改善箇所説明図

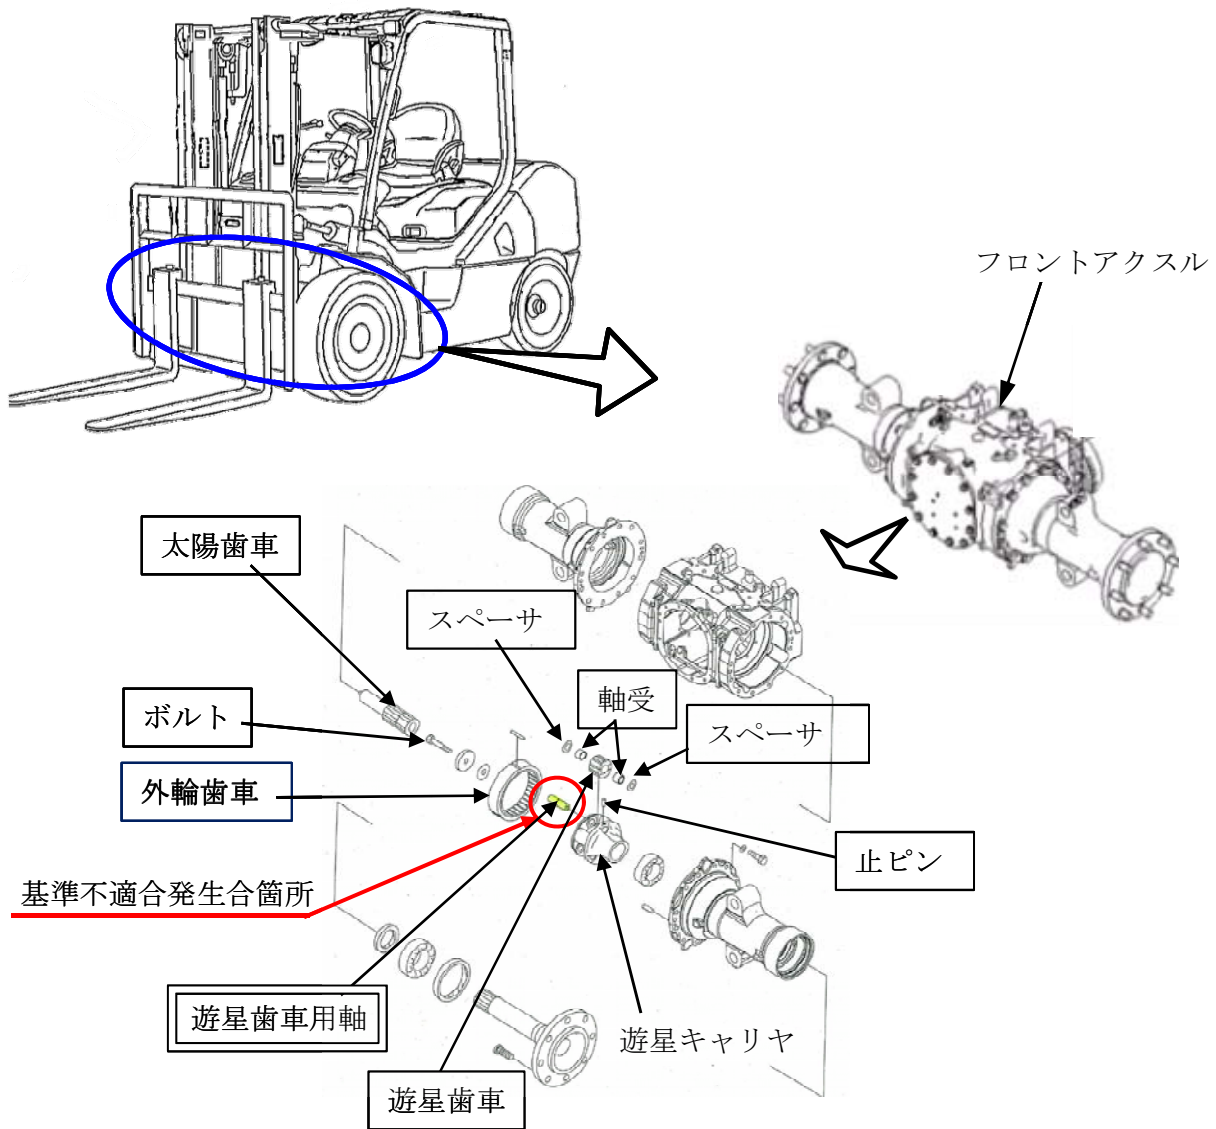
フロントアクスルにおいて、遊星歯車用軸に材質不良の部品を使用したため、耐久性が不足しているものがある。そのため、そのままの状態で使用を続けると、当該軸部が摩耗して遊星歯車が破損し、走行不能となるおそれがある。

全車両、遊星歯車用軸を良品に交換するとともに、遊星歯車、軸受、スペーサ、止ピン、外輪歯車、太陽歯車、ボルトを新品に交換する。

フロントアクスルに赤色ペイントを塗布する。
